対策箇所説明図

改善内容

基準不適合箇所

欠損②、運転者席及び助手席の座席の下面拡大図

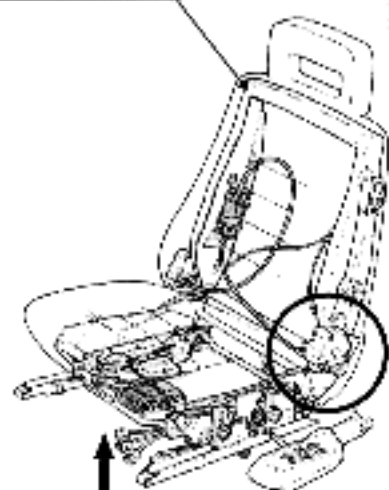
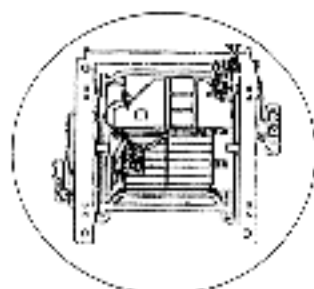
欠損②

欠損①

電動の運転者席及び助手席の座席において、電気配線の取り付けが不適切なものがあり、そのままの状態で使用を続けると、当該電気配線の被覆が損傷し、最悪の場合、短絡して火災に至る恐れがある。

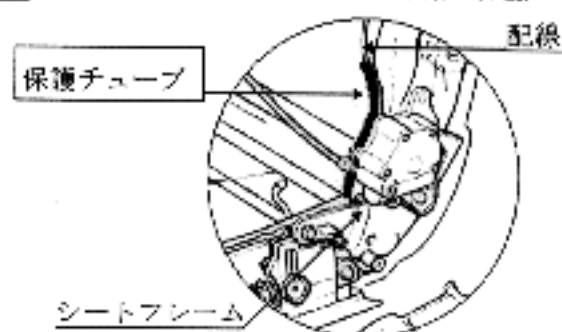
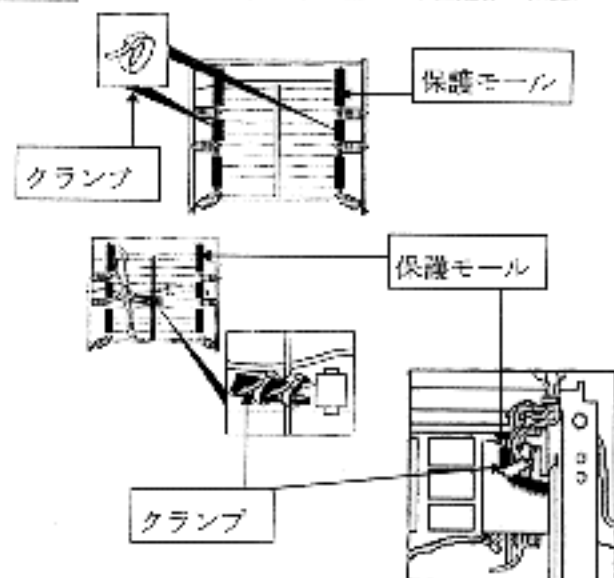
欠損①（運転者席及び助手席の座席の側面配線の保護）

欠損②（運転者席及び助手席の座席の下面配線の保護）

全車両、電動の座席の電気配線を固定するとともに保護チューブ等を取り付ける。また、当該電気配線が損傷しているものは良品と交換する。
